## Inspektion af legeplads og -redskaber

**Snurretoppen**  
 Børnehave/ vuggestue

<b>Inspektionsdato:</b>	<b>18. november 2024</b>
<b>Inspektionsadresse:</b>	<b>Skolevænget 1, Vejrup, 6740 Bramming</b>
<b>Kontaktperson:</b>	<b>Charlotte Schwartz</b>
<b>Telefon:</b>	<b>76 16 61 30</b>
<b>Evt. Mailadresse:</b>	<b>cs@esbjerg.dk</b>

Foto 10

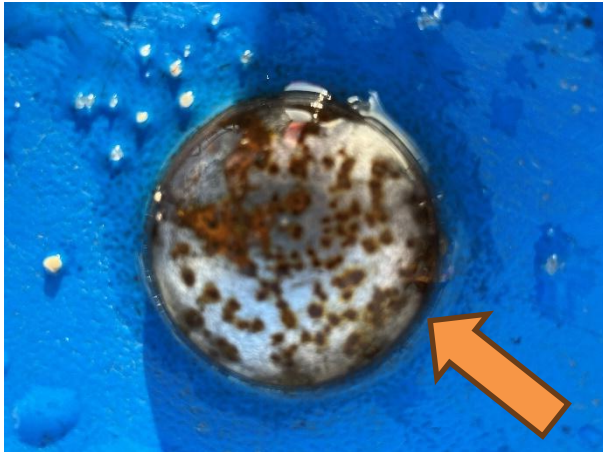
DS/EN 1176- punkt 4.1.4

**Metaller**

Metaldele bør være bestandige over for atmosfæriske påvirkninger og katodisk korrosion. Metaller, der afgiver toksiske oxider, som skaller eller falder af i flager, skal beskyttes med en ikke-toksisk belægning.

Obs.: begyndende rust

Foto 20

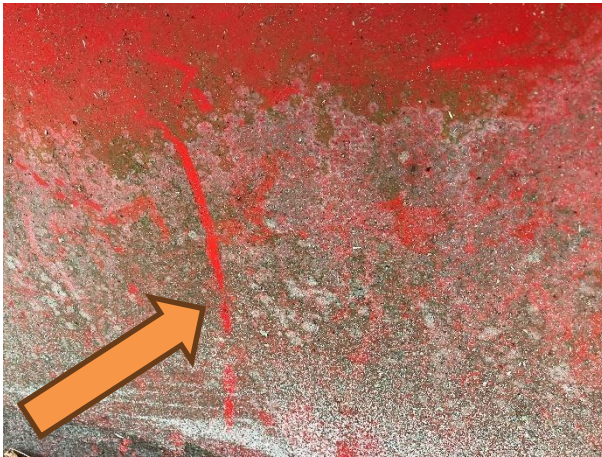
DS/EN 1176-1 punkt 7.1

**Mærkning/ identifikation af redskaber**

Redskabet skal mærkes tydeligt og holdbart og med mindst følgende oplysninger, der skal være synlig fra jordniveau:

- Producentens eller den autoriserede repræsentants navn og adresse.
- Redskabets identifikation og fremstillingsår.
- Denne Europæiske Standards nummer og udgivelsesår, dvs. DS/EN 1176
